東海第二発電所

敷地ごとに震源を特定して策定する地震動のうち
海洋プレート内地震の審査状況について

平成28年5月26日

日本原子力発電株式会社

コメントNo.3: 中央防災会議(2013)について

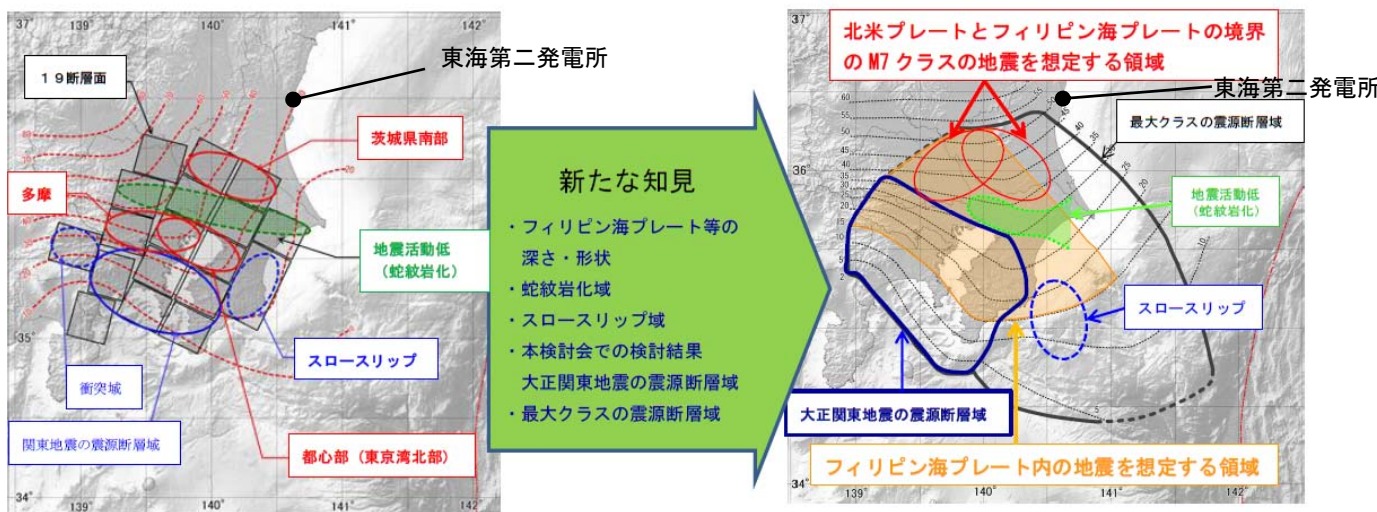
No.	回答日	回次	コメント内容	検討内容・結果
1	平成28年 1月29日	第324回 審査会合	応答スペクトルに基づく手法に用いる補正係数について、詳細に記載すること。	補正係数の算出について記載を充実させた。
2	平成28年 1月29日	第324回 審査会合	検討用地震の選定プロセスについて詳細に説明すること。	検討用地震の選定のプロセスについて記載を充実させた。
3	平成28年 1月29日	第324回 審査会合	基本震源モデルを中央防災会議(2004)に基づき設定しているが、中央防災会議(2004)以降の知見も考慮し、断層パラメータの検討を行うこと。	中央防災会議(2013)の知見を取り入れ、評価を実施した。
4	平成28年 1月29日	第324回 審査会合	断層モデルの巨視的面等について、設定の妥当性を説明すること。	断層パラメータの設定について詳細に説明した。
5	平成28年 1月29日	第324回 審査会合	要素地震の応力降下量の見積りについて、説明資料を充実させること。	要素地震の応力降下量の設定根拠を説明した。
6	平成28年 1月29日	第324回 審査会合	経験的グリーン関数法の妥当性の確認のため、断層モデルを用いた手法については、統計的グリーン関数法を実施すること。	最新地盤モデルによる統計的グリーン関数法の評価を実施した。
7	平成28年 5月13日	第360回 審査会合	中央防災会議(2013)を採用した根拠を明記するとともに、震源モデルのずれの方向を横ずれとしていることについてさらに説明性を向上すること。	中央防災会議2013年版と従来の2004年版を比較し、2013年版を採用する根拠を説明した。
8	平成28年 5月13日	第360回 審査会合	アスペリティを移動させ等価震源距離を併記することで、断層設定位置が適切な位置となっていることを示すこと。	アスペリティ位置を変更させた場合の等価震源距離を計算した。
9	平成28年 5月13日	第360回 審査会合	断層傾斜角やアスペリティ位置等、海洋プレート内地震として考慮すべき不確かさ項目について想定の妥当性を踏まえて整理すること。	アスペリティ位置及び地震規模について不確かさを追加し、評価を実施した。

■中央防災会議(2013)「首都直下のM7クラスの地震及び相模トラフ沿いのM8クラスの地震等の震源断層モデルと震度分布・津波高等に関する報告書」では、中央防災会議(2004)以降の新たな知見を考慮し、フィリピン海プレート of 深さ・形状の見直しや各震源の見直しがされている。

大正関東地震の震源断層域の拡大 ⇒ プレート境界地震の東京湾北部地震、多摩地震を対象外
 ⇒ 首都直下のM7クラスの地震としてフィリピン海プレート内地震を想定※
 ※前回検討では、フィリピン海プレート内地震は、その震度分布はプレート境界の地震に震度分布が包含されるとして検討対象外としていた)。
 蛇紋岩化の領域の縮小 ⇒ プレート境界型の地震として茨城・埼玉県境地震を追加
